**Modulo per la presentazione delle osservazioni per i piani/programmi/progetti sottoposti a procedimenti di valutazione ambientale di competenza statale**

PROGETTO DEFINITIVO NUOVO COLLEGAMENTO FERROVIARIO STAZIONE DI BERGAMO –  
"AEROPORTO ORIO AL SERIO" (Codice procedura 5609)

## TESTO DELL' OSSERVAZIONE

Allegato 3 - Stralcio Tav. Planimetria acque meteoriche tav.1/6 (NM2701D26P7ID0002001A)

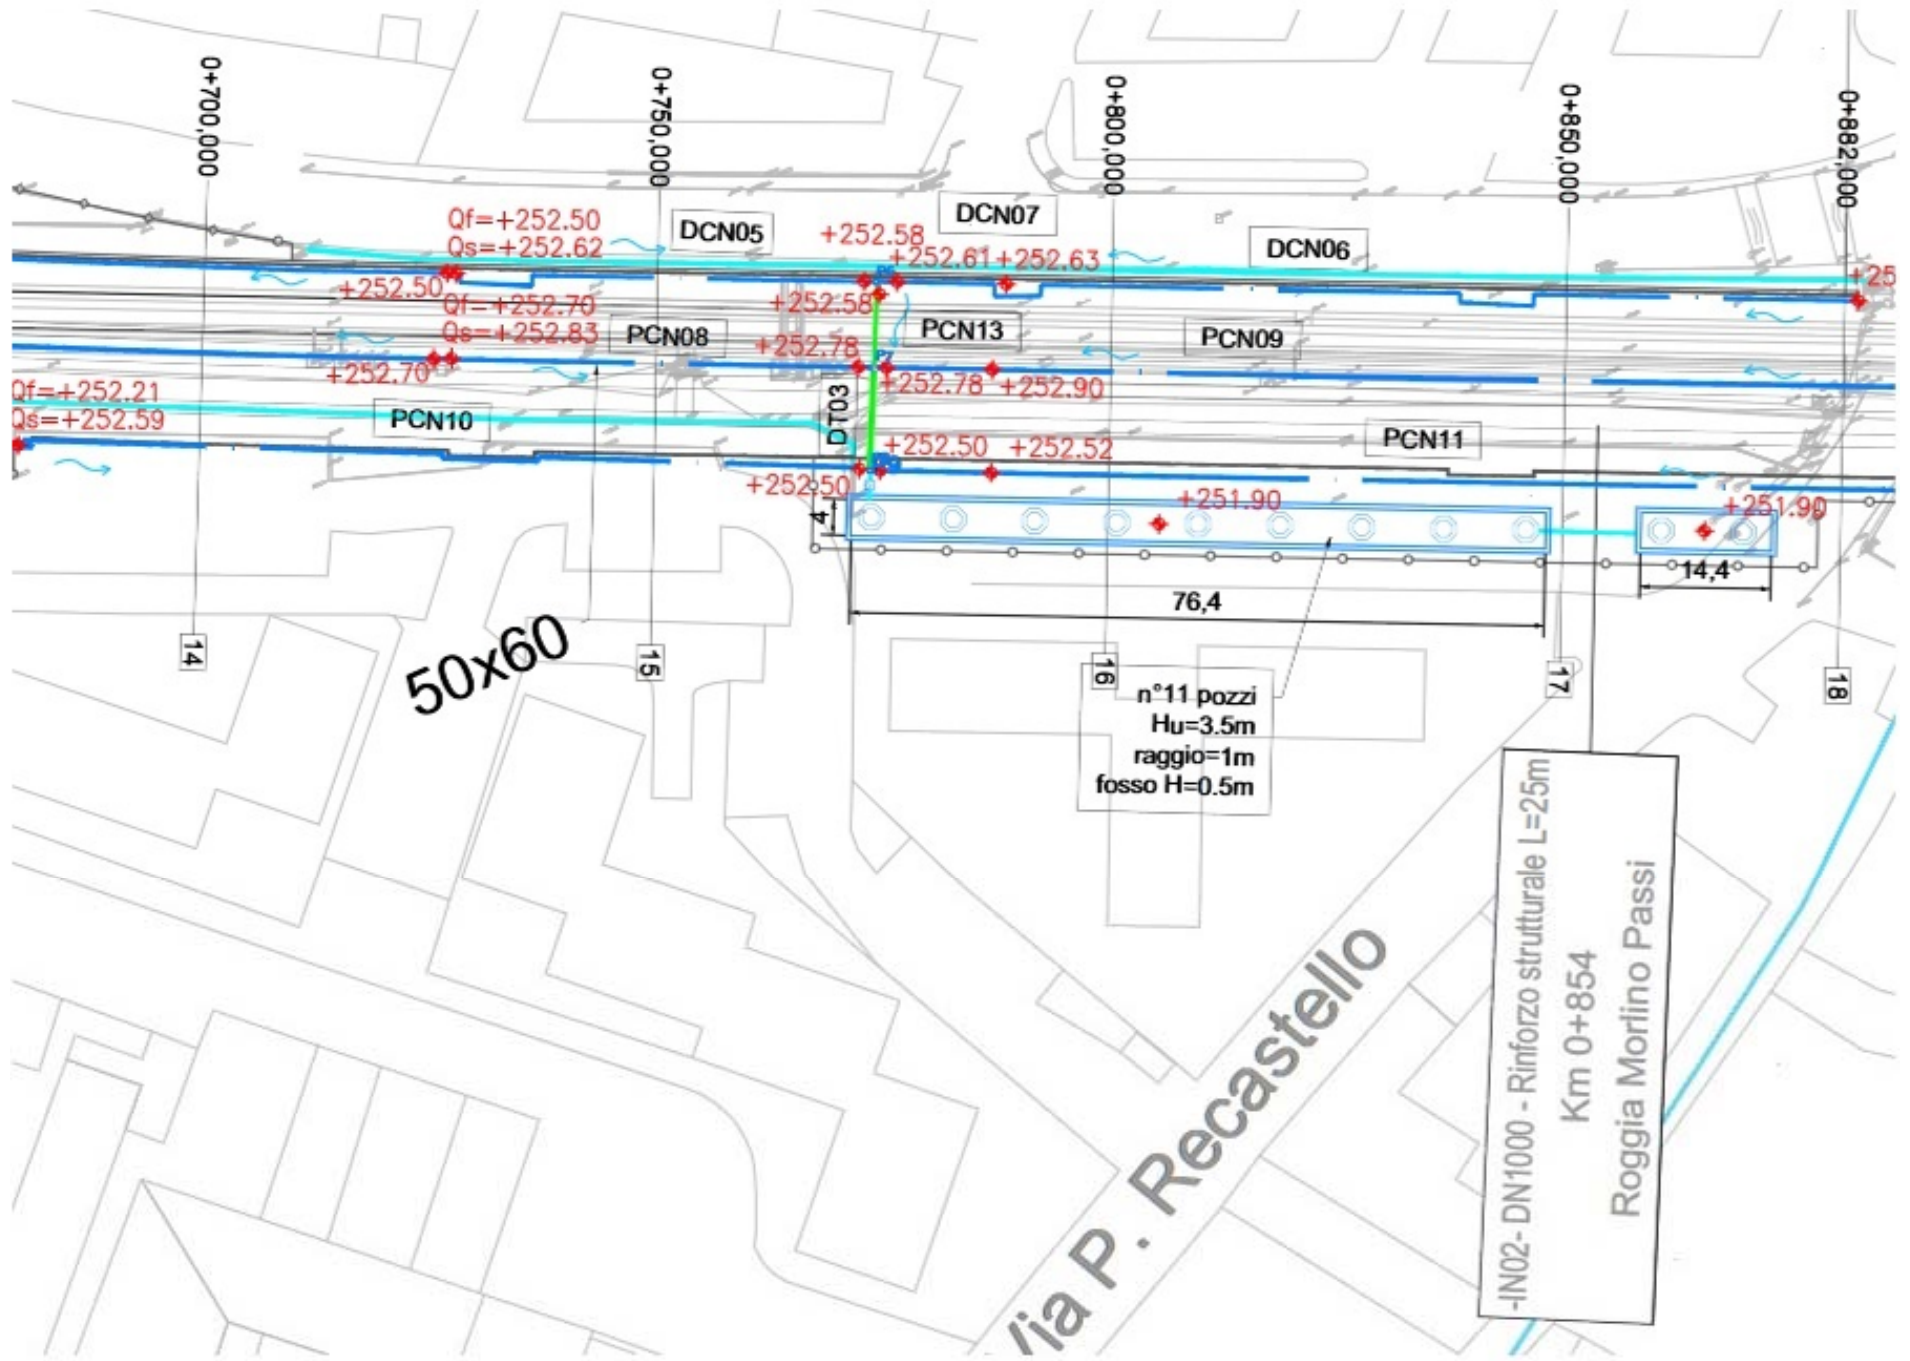
L'area oggetto di esproprio nella quale si vogliono ubicare 11 pozzi perdenti, per il drenaggio delle acque provenienti dalla piattaforma ferroviaria, costituisce una importante barriera vegetale e una superficie a prato, per circa 1.100,00 mq utilizzata per il relax e il gioco dei condomini più piccoli. Ciò appare incredibile visto che la superficie a verde del condominio, nel quale si trovano 36 appartamenti con circa un centinaio di residenti, verrebbe ridotta di oltre 60%, lasciando piccole porzioni sparse di verde, residuali, poco più che aiuole, disposte lungo gli altri lati della proprietà.

Inoltre, in questa area sono state collocate dal condominio, negli anni, 50 piante di cui 30 ad alto fusto; esse costituiscono un'importante filtro ambientale sia acustico, che visivo, che atmosferico rispetto alla retrostante ferrovia, e alla via Rovelli ad essa adiacente.

Dai documenti progettuali non è dimostrata la necessità di ubicare proprio nell'area di pertinenza del "Condominio Felice" la rete di drenaggio delle acque meteoriche provenienti dalla piattaforma ferroviaria, visto che pare più idonea e senza rischi di danni l'area in prossimità delle sezioni n. 20 e 21, in coincidenza di una linea ferroviaria non più utilizzata (ex officina FERVET), oppure a sud, nell'adiacente campo agricolo.

Un'alternativa, molto meno invasiva e su area comunale, è rappresentata dalla superficie in prossimità dell'attuale passerella pedonale di superamento della ferrovia, a nord-ovest della stessa.

Si **richiede**, pertanto, sia mantenuta intatta, e non oggetto di intervento, l'area verde e parcheggio di proprietà del Condominio Felice di via Recastello per la quale è previsto l'esproprio e la collocazione di 11 pozzi perdenti.
